KOMENDA MIEJSKA
PAŃSTWOWEJ STRAŻY POŻARNEJ
w Chełmie
ul. Prymasa Stefana Wyszyńskiego 2b
22-100 Chełm

Znak sprawy: MZ.52800.9.1.2023

PROTOKÓŁ ustaleń z czynności kontrolno-rozpoznawczych

Budynek Sądu w Chełmie, Plac Kościuszki 3, 22-100 Chełm

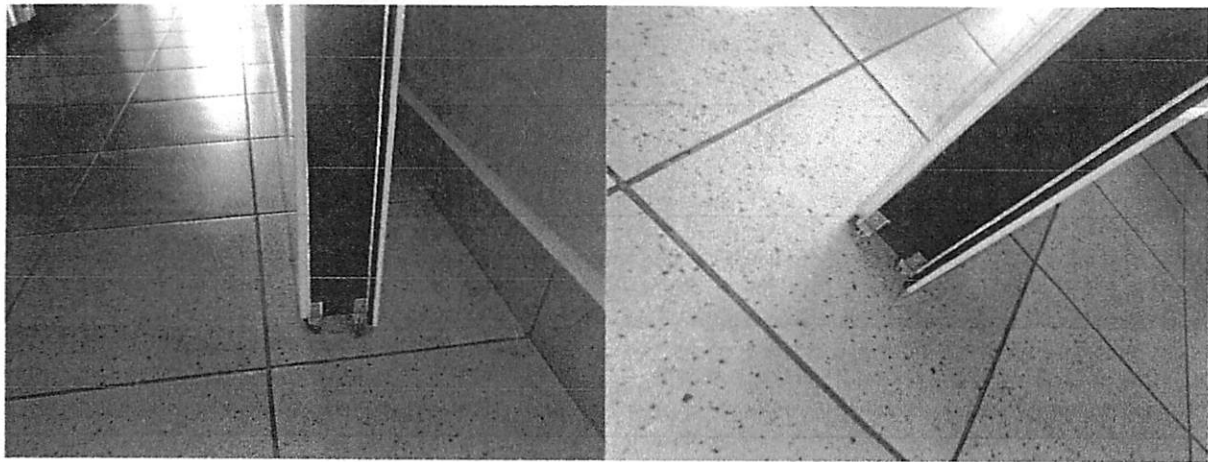
2. Wyposażenie budynku Sądu w oświetlenie awaryjne ewakuacyjne, wykonane w sposób zgodny z wymaganiami przepisów, z uwzględnieniem wiedzy technicznej zawartej w Polskich Normach.	<input checked="" type="checkbox"/> bez uwag	<input type="checkbox"/> z uwagami	<input type="checkbox"/> n/dot
Przedstawiono dokument poświadczający realizację: Protokół z przeglądu technicznego – bez uwag.			
Opis, uwagi i załączniki:-			
3. Wykonanie w wyższej niż wymagana przepisami klasie odporności ogniowej obudowy korytarzy (jest co najmniej EI 60, wobec wymaganej EI 15) oraz obudowy klatek schodowych (jest REI 120 wobec wymaganej REI 60).	<input checked="" type="checkbox"/> bez uwag	<input type="checkbox"/> z uwagami	<input type="checkbox"/> n/dot
Przedstawiono dokument poświadczający realizację: -

Opis, uwagi i załączniki: -			
4. Oddzielenie korytarzy II piętra w nowej części budynku od klatki schodowej drzwiami o klasie odporności ogniowej EI 60 oraz ścianami o klasie odporności ogniowej REI 120.	<input checked="" type="checkbox"/> bez uwag	<input type="checkbox"/> z uwagami	<input type="checkbox"/> n/dot
Przedstawiono dokument poświadczający realizację: -			
Opis, uwagi i załączniki: -			
pod warunkiem:
